..... gez. Reiche
..... Abteilungsleitung
Objekt: **Linie 1**
Verlängerung bis Mittelshuchting
einleibende Linie 8 bis Landesgrenze
Ausführungsplanung
Lageplan Nr. 4

..... gez. i.V. Reiche
..... Anfertigung (ASV)
Anlagen-Nr.: 3.4
Az: 614-82-10-07
Proj.-Nr.: G 0217

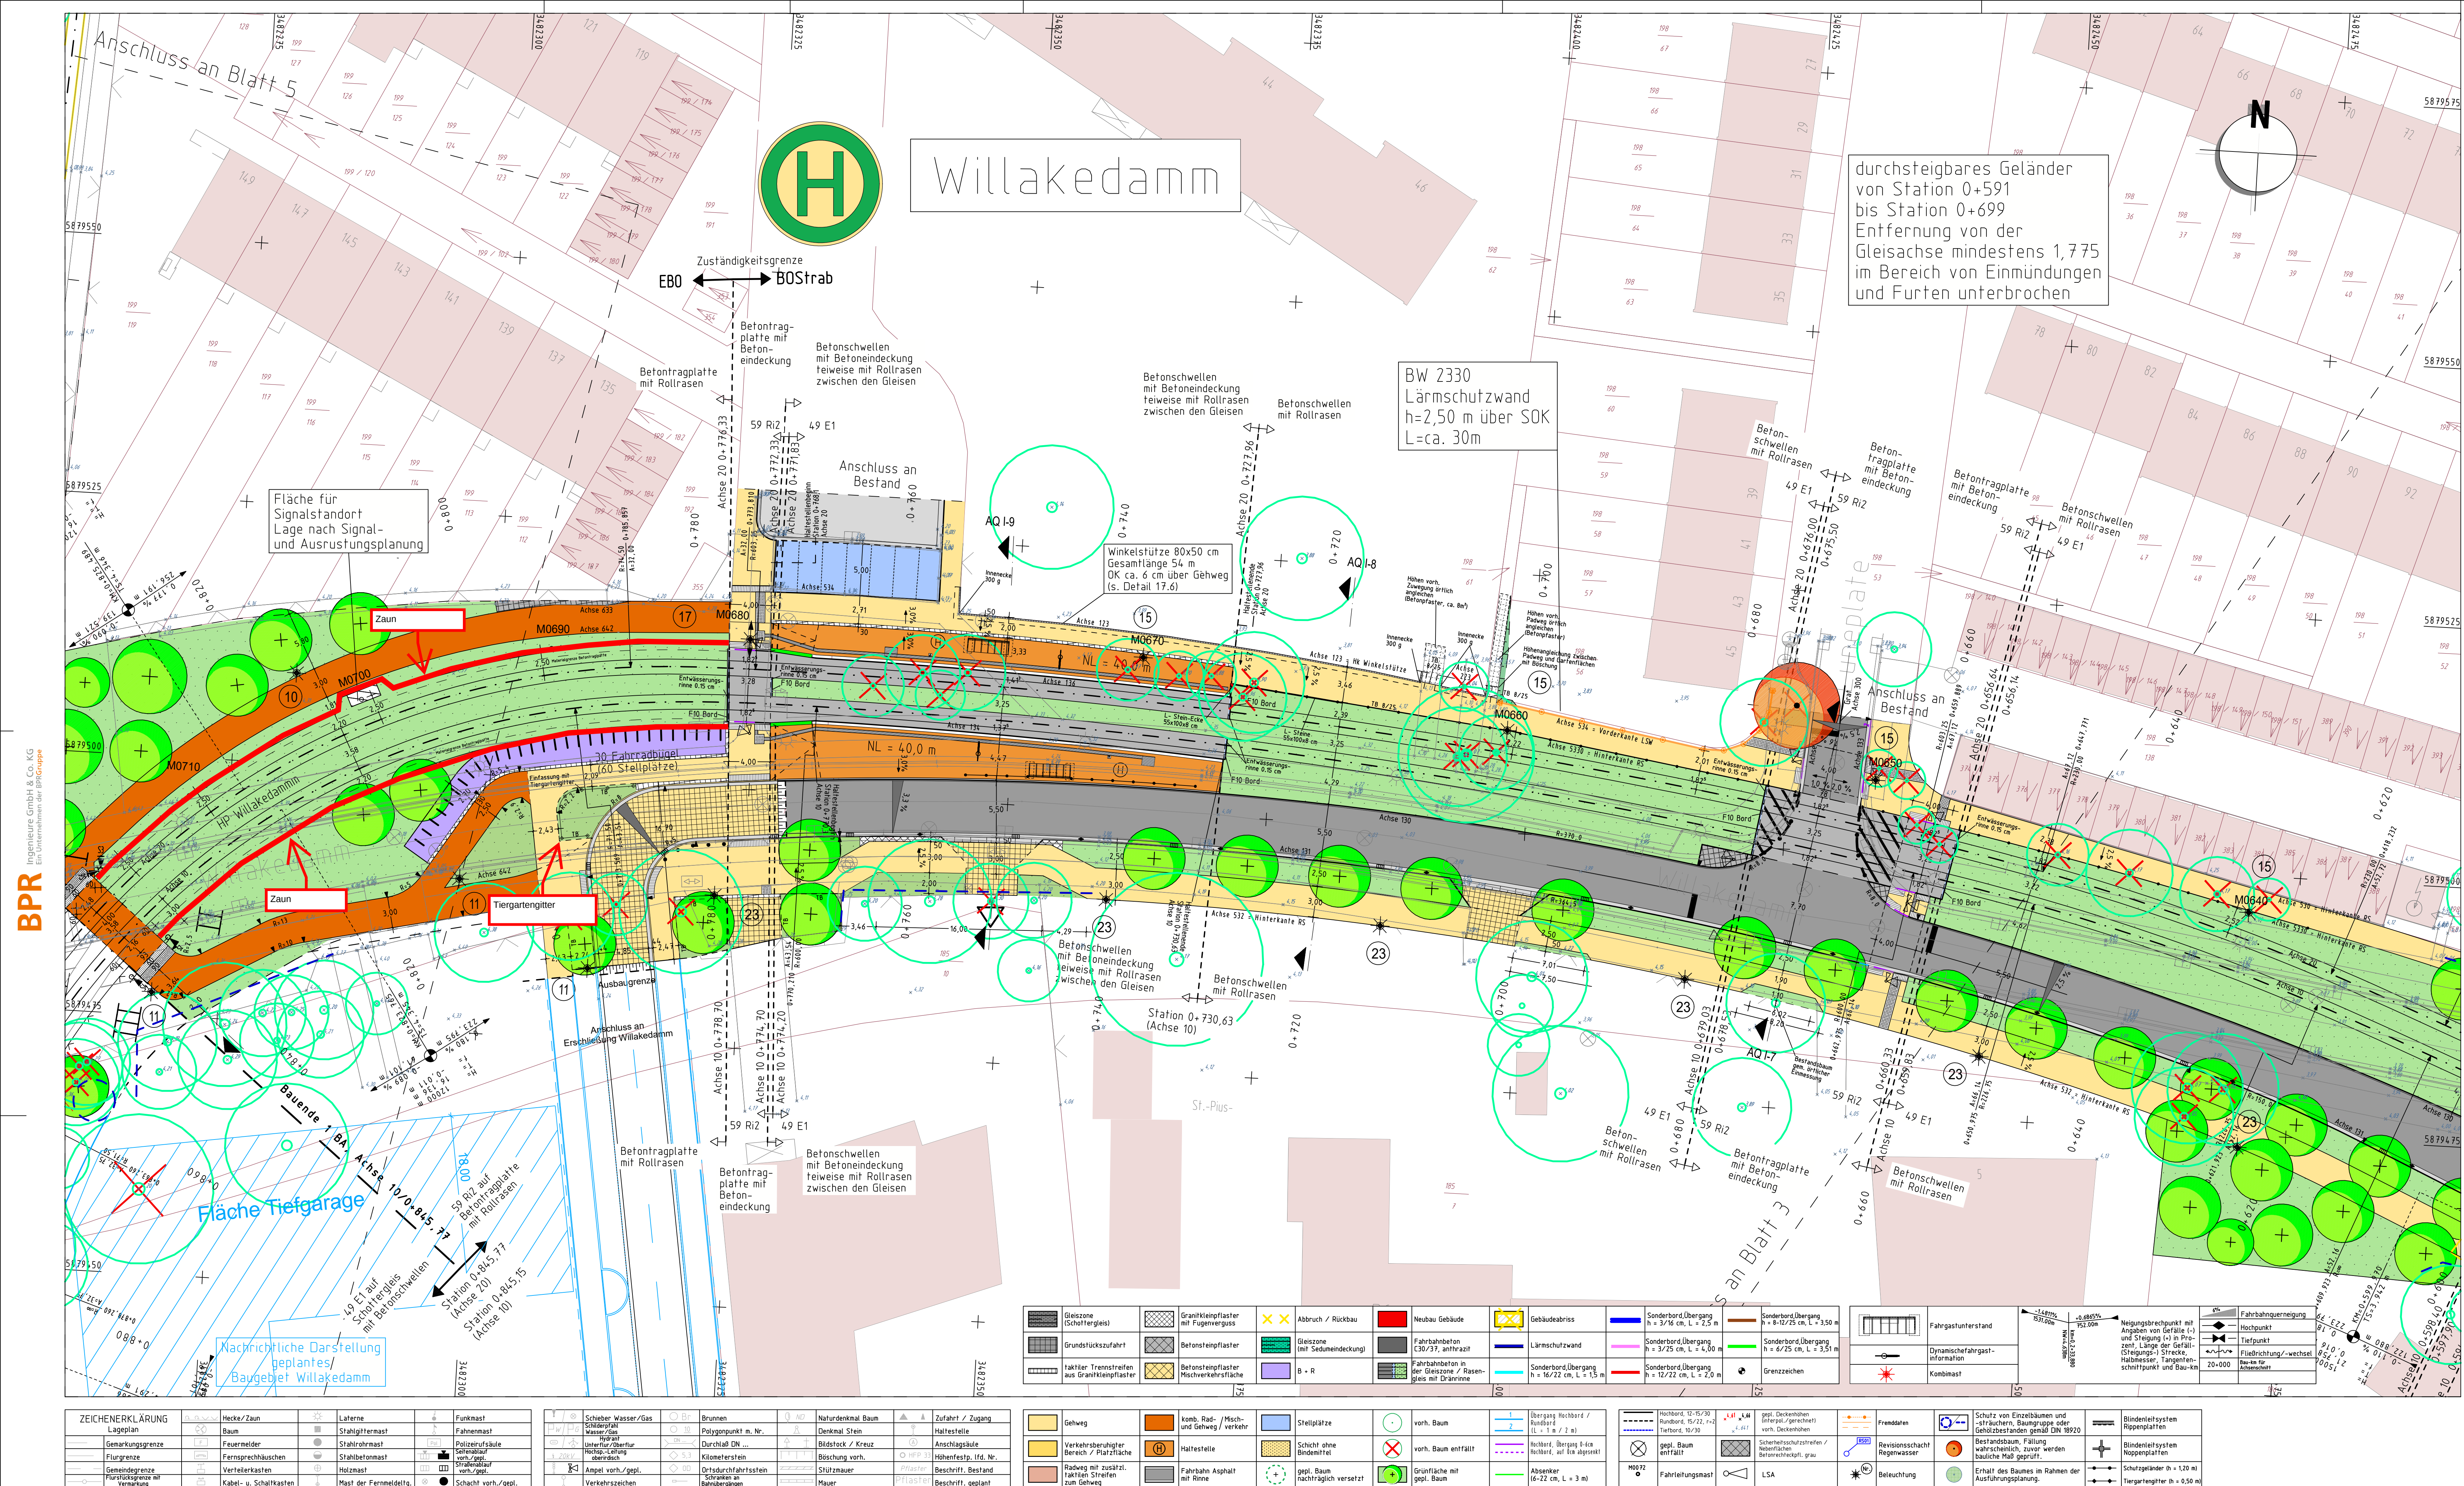
9	Anpassung Einbaueinrichtung bei Str. 0+774,200, 25.04.2023	SL/MMA/JM
	Verlängerung L-Steine bis Str. 0+717, Verlängerung Gleisachse Padweg mit Böschung bei Str. 0+705, Ergänzung faktischer Streifen zw. Haltestelle & Gehweg, Anpassung des Geh- und Radwegs an Zaunverlauf und Entfernung der Einengung im BÜ-Bereich	
8	Anpassung Anschluss an Bestand Luneplate, Unterbrechung Winkelstütze für Zugang Robbenplate 46 und Padweg im Bereich Station 0+705 bis 0+710, Anpassung Borddächchen Gehweg Willakedamm-Nord zwischen Kirchhuchinger Ländstraße und Luneplate	21.03.2024 SL/JM
7	Verlegung Gehweg und Lage Bäume im Bereich Station 0+730,63 u. 0+770,3 geändert, Anpassung Bordverlauf Hinterkante Gehweg Südselle bei Station 0+670 u. 0+700 und Ergänzung Bestandsbaum	18.10.2023 SL/PBO
6	Ergänzung Beschriftungen	23.08.2023 SL/JM

5	Ergänzung Winkelstütze im Bereich Station 0+705 bis 0+757, Anpassung Einmündungsbereich Helene-Knorr-Straße/Willakedamm nach Abstimmung mit ASV, Einfeldung Grünfläche mit Tiergartengitter	25.04.2023 SL/JM
4	Legende und Plandarstellung Bordarten und -übergänge angepasst, Korrektur Darstellung Dränrinnen und Lage Gleisenwässerung bei Überbauwechsel, Darstellung LSW Luneplate gem. Entwurfsplanung Meinke / Mielke vom 06.07.22, Anpassung Darstellung Grundstückszufahrten (Rampenfeine), Umplanung Einmündungsbereich Helene-Knorr-Straße, Korrektur Darstellung Sonderbordübergang Haltestelle	23.03.2023 SL/JM
3	Korrektur und Ergänzung Blindenleitsystem	10.11.2022 JK/JM
2	Aktualisierung Fahrleitungsplanung, Beschriftung Oberbau und Schienenprofilwechsel bei Station 0+776 (Achse 20)	26.04.2022 JK/JM
1	Ergänzung Stationierung Schienen - und Oberbauwechsel	16.03.2022 JK/JM
